## CEĻU DROŠĪBAS AUDITA ATZINUMS NR. 06-AD/12-21

### **„Vienības ielas rekonstrukcija (no tilta līdz Draudzības alejai), Jēkabpilī”**

Tehniskais projekts  
Ceļu daļa  
Tiltu daļa

Ceļu drošības audita stadija  
Līguma noslēgšanas datums  
Audita grupas vadītājs  
Audita veikšanas laiks

Foto 4. Skats lejteces virzienā

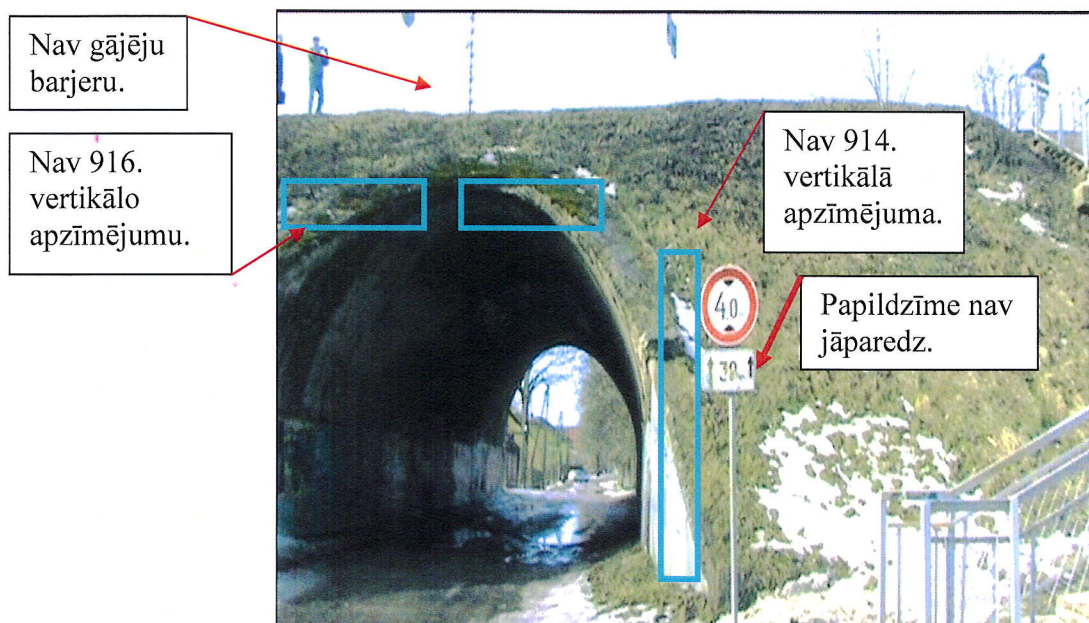
Virs tuneļa nav paredzētas gājēju barjeras. Zīmei 311 „Augstuma ierobežojums” 803. papildzīme „Darbības zona” nav jāparedz. Tunelim nav uzstādīti ne 914. vertikālie apzīmējumi, ne 916. vertikālie apzīmējumi „augstuma gabarītzīmes”. No kāpnēm līdz ielas brauktuvei nav cietā seguma. Foto 4.

Tunelī krājas ūdens. Arī tuneļa pieejās nav korekti risināts jautājums par ūdens atvadi. Foto 4., 5., 6., 8.

Foto 7. Skats lejteces virzienā

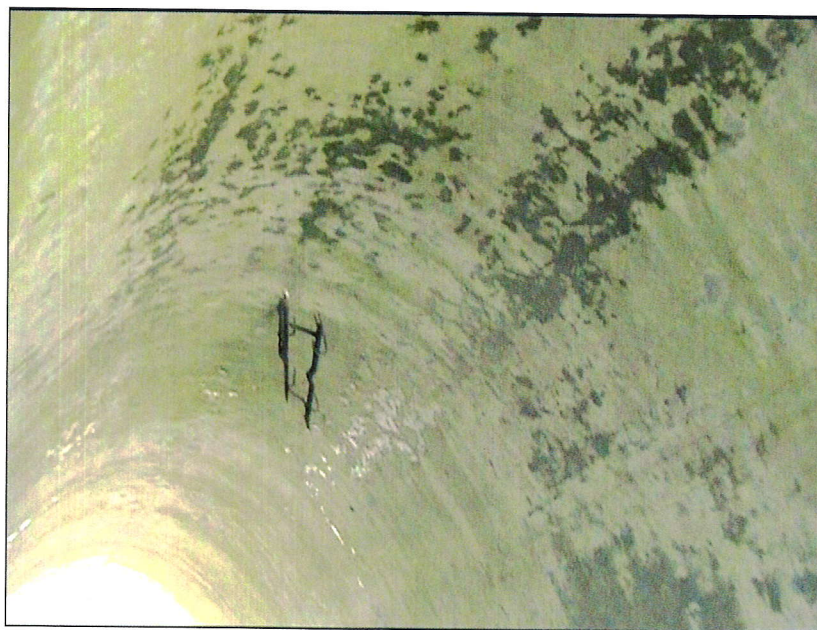
Tunelī sienas aprakstītas, brauktuves malā bieza grunts kārtā, pelķes (Foto 6.). Pie griestiem metāla konstrukcija (Foto 7.). Acīmredzot, kalpojusi telefona vadu stiprināšanai. Nav apgaismojuma. Ietves platums 1m ir minimāls, lai divi cilvēki varētu pārvietoties blakus (Foto 8.).
